改善箇所説明図

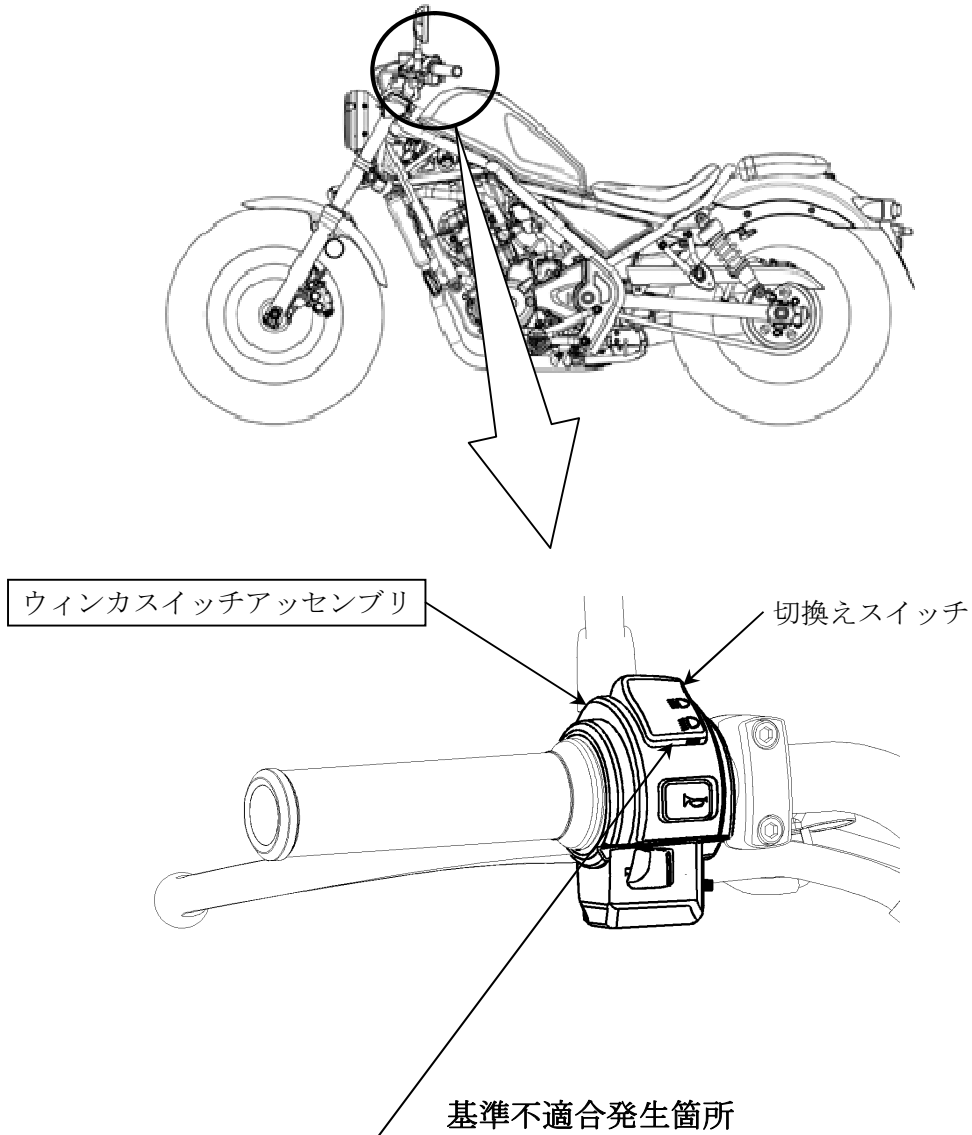
灯火装置において、走行用前照灯とすれ違い用前照灯切換えスイッチの接点構造が不適切なため、はんだフラックスが接点表面に残留するものがある。そのため、そのまま使用を続けると、切換えスイッチが接触不良となり、最悪の場合、走行用前照灯が不灯となるおそれがある。

全車両、対策品の切換えスイッチを組付けたウィンカスイッチアッセンブリと交換する。

識別：車台番号打刻部付近に赤色の識別ラベルを貼付する。
